Keuringsverslag van een elektrische laagspanning- en zeer lage spanningsinstallatie

NIET CONFORM

Straatnaam	Pierre De Cockstraat
Huisnummer	7
Busnummer	
Postcode	1150
Gemeente	SINT-PIETERS-WOLUWE
Land	België

Afbeelding schakel- en verdeelbord:

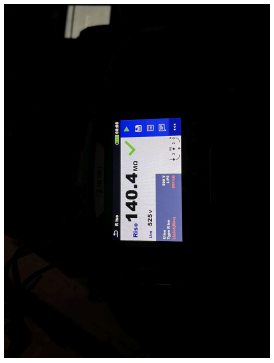
I5.01 De aanduiding van de stroomkringen en/of apparatuur, aansluitklemmen, enz dient aangebracht of vervolledigd te worden. (Boek 1 Onderafdeling 3.1.3.1. en 3.1.3.3.A. en 5.1.6.1)

I5.10 De genaakbare, naakte onder spanning staande delen zijn onvoldoende afgeschermd. (Boek 1 Afdeling 5.1.4. en 4.2.2.3.)

I5.14 De nominale spanning dient duidelijk vermeld te worden op een oordeelkundig gekozen plaats. (Boek 1 Onderafdeling 3.1.3.3.)
